新竹縣政府工程查核代表照片表

工程名稱：大湖社區茄苳步道及周邊環境改善工程

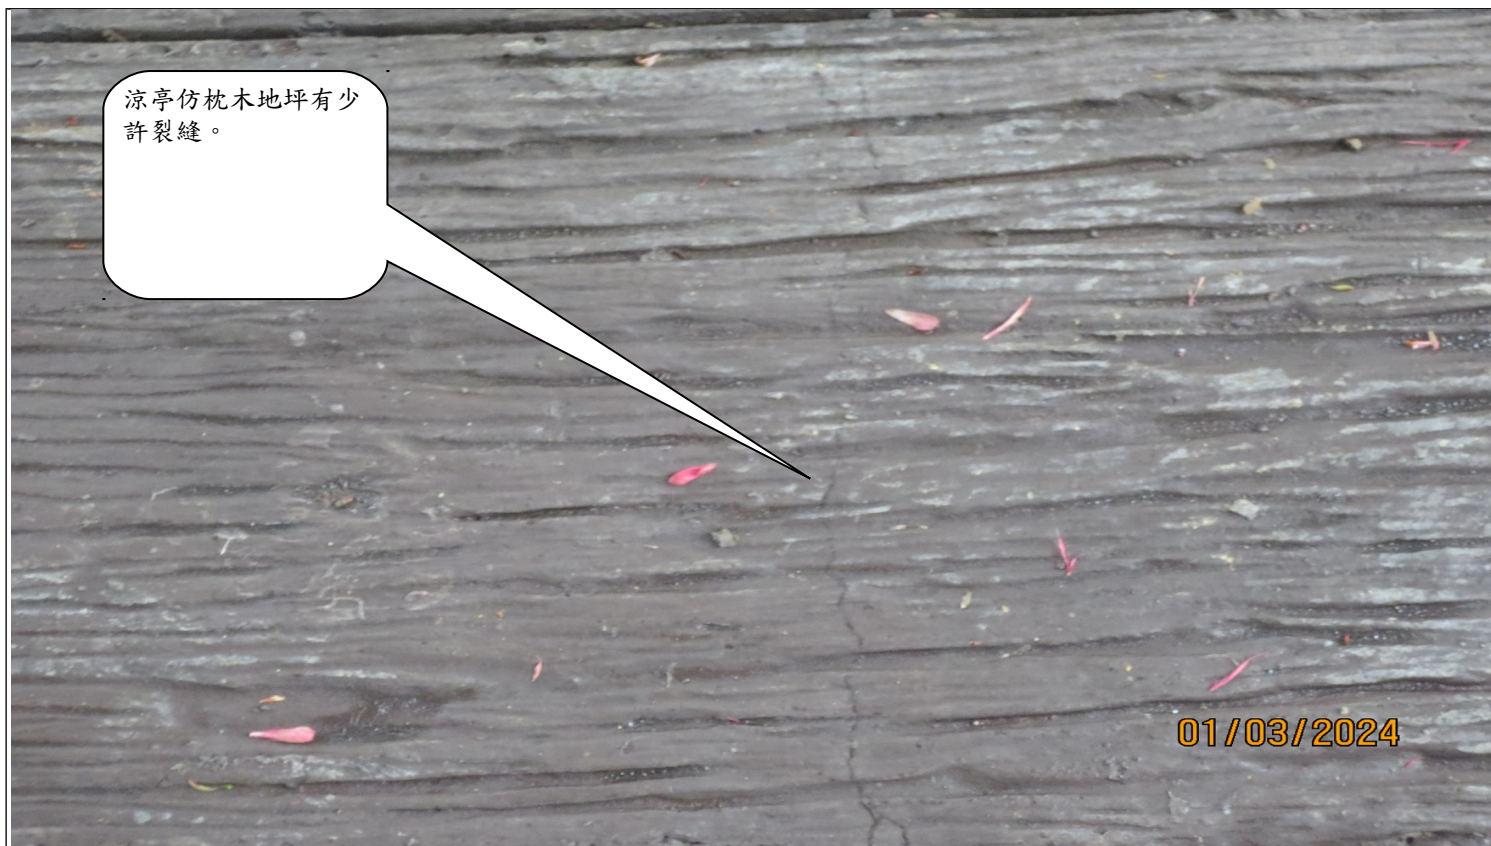
涼亭仿枕木地板有少許裂縫。

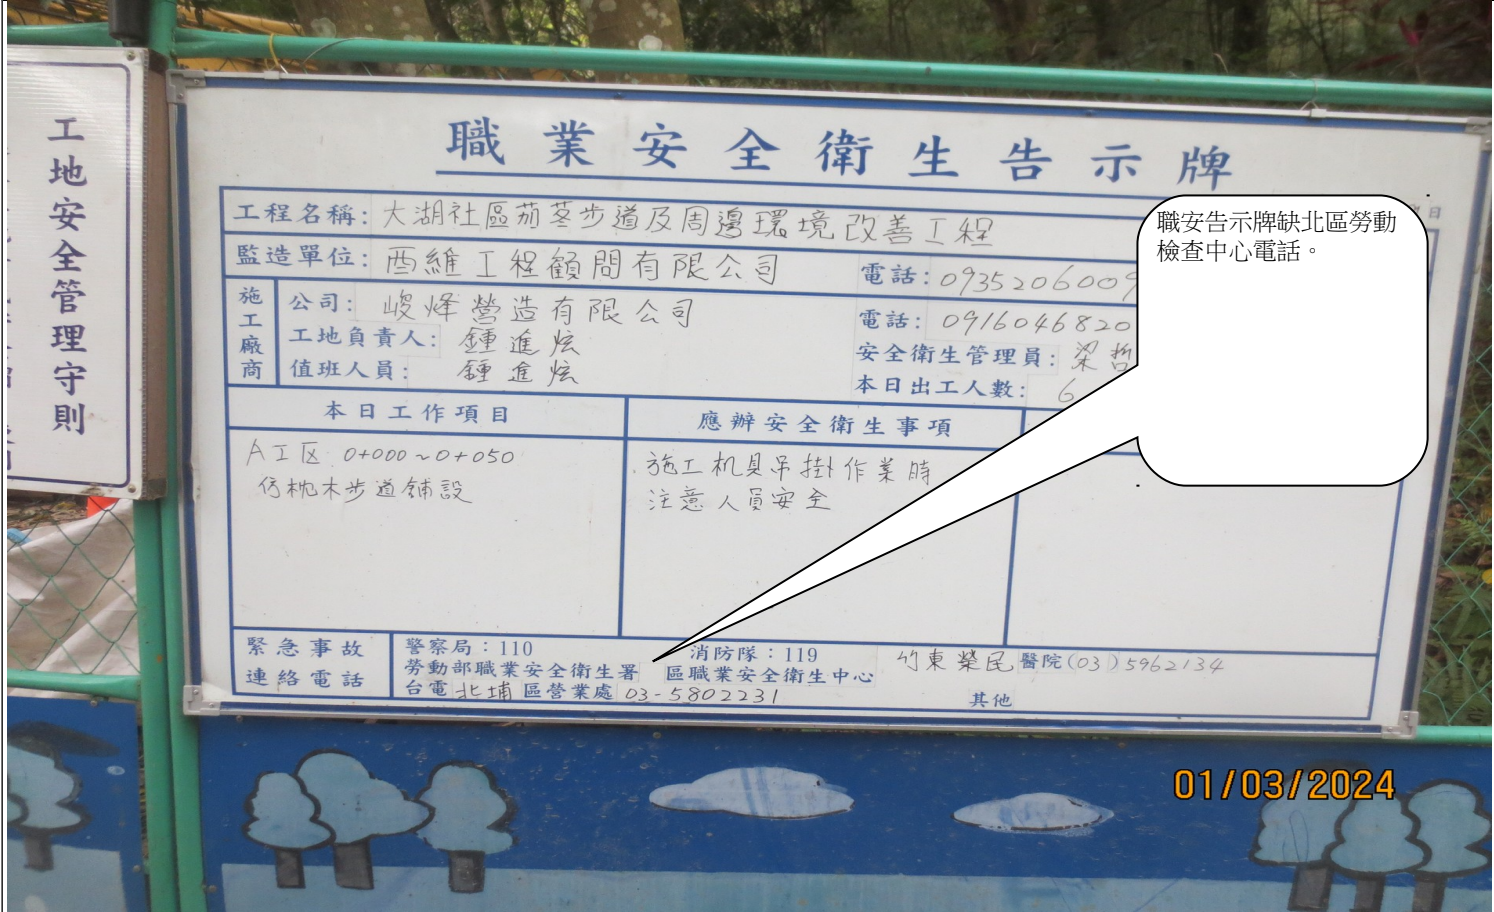
說明	B2 工區仿枕木石板步道 0k+019 橫向排水管出水端區應加增土包袋，避免土壤易流失。
----	--
